**"DROMOST" SPÓŁKA Z OGRANICZONĄ
ODPOWIEDZIALNOŚCIĄ
TRÓJPOLE 3B
61-693 POZNAŃ
ZDM-26-848537**

Dotyczy: uzgadnia projekt wykonawczy brany drogowej dla zadania pn. „Budowa ul. Szyperskiej na odcinku od skrzyżowania z ul. Garbary do posesji nr 13B w Poznaniu”

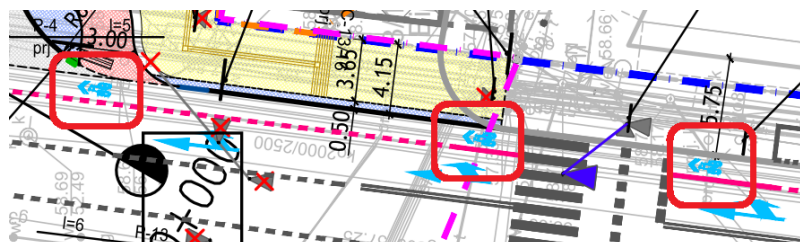
1. Uporządkować organizację ruchu przy ul. Garbary, aby można było poruszać się dwukierunkowo w ciągu Wartostrady. Aktualnie obowiązuje tam dopuszczenie ruchu rowerowego na chodniku. Do czasu budowy pełnoprawnej drogi dla rowerów należy pozostawić istniejącą organizację lub zmienić ją na drogę dla pieszych i rowerów.

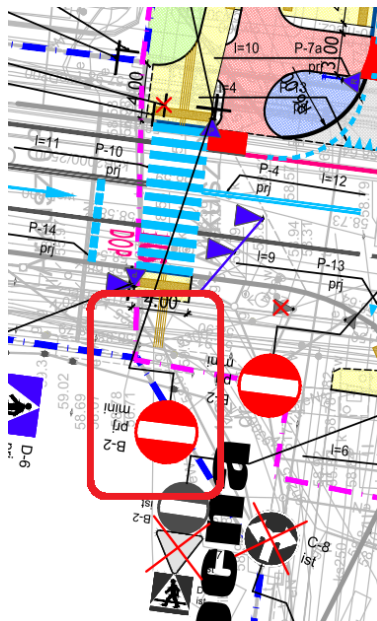
2. Na pasach rowerowych stosuje się piktogramy P-23, a nie P-27.

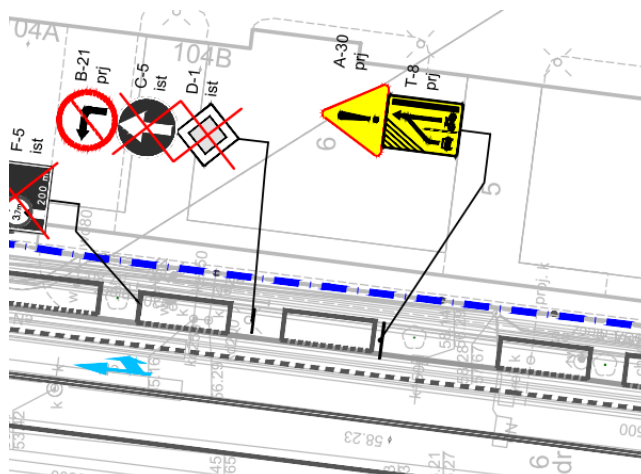
3. Zamiast B-2 zastosować C-2.

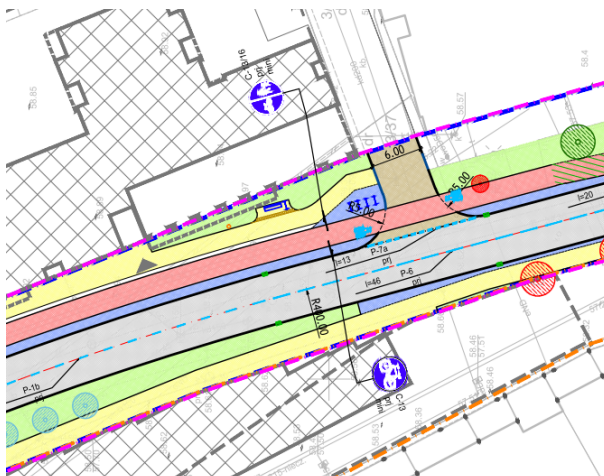
4. Znak T-8 nie odpowiada rzeczywistej sytuacji

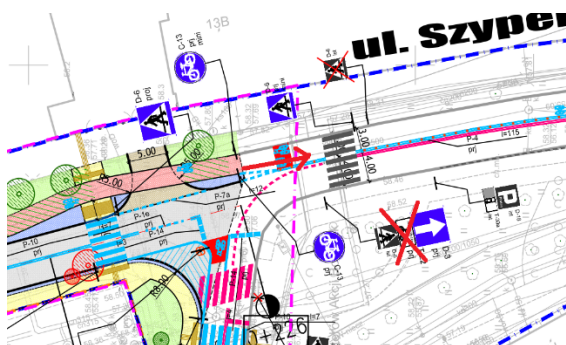
5. Nie stosować nadmiarowych znaków. Nawierzchnie są bardzo czytelne i nie ma potrzeby

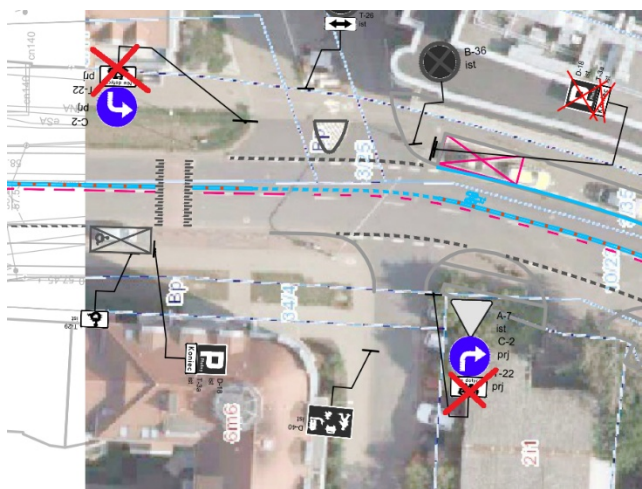
6. Znak C-13 w kierunku ul. Estkowskiego umieścić za skrzyżowaniem i najlepiej na wysięgniku.
7. Zweryfikować czy od strony DDR nie zastosować D-6 mini. Istniejący znak dla kierunku do Estkowskiego znajduje się za jezdnią
8. Nie stosować tabliczek T-22 jak dla kontraruchu Jezdnia pozostaje jednokierunkowa. Dwukierunkowy ruch rowerowy odbywa się po DDR.

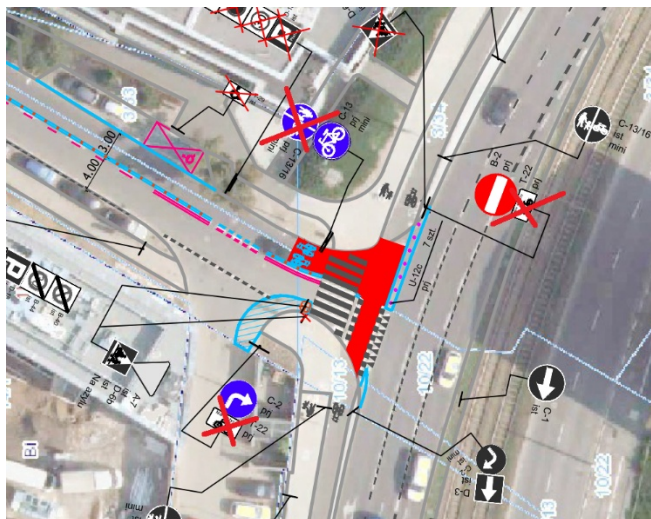
9. Zlikwidować T-22 i wprowadzić C-13 (jeden na wysięgniku). Piktogramy P-23 dosunąć do skrzyżowania/zjazdu. Zastosować czerwoną nawierzchnię na szerokości zjazdu.

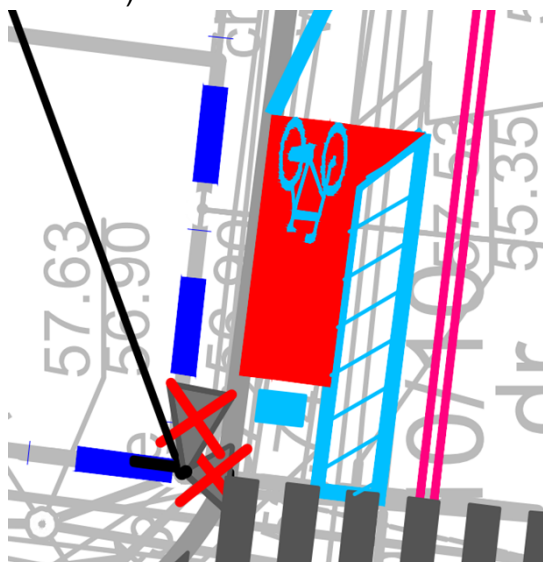
10. Zrezygnować z T-22. Zrezygnować z C-13/16. Zamiast niego zastosować D-6 (D-6b nie pasuje do sytuacji, bo rower nie przecina przejazdu rowerowego).

11. Czerwone pole zastosować w formie prostokąta z piktogramem P-23 (dosunąć piktogram do PDP i skrócić malowanie w miejscu skosu).
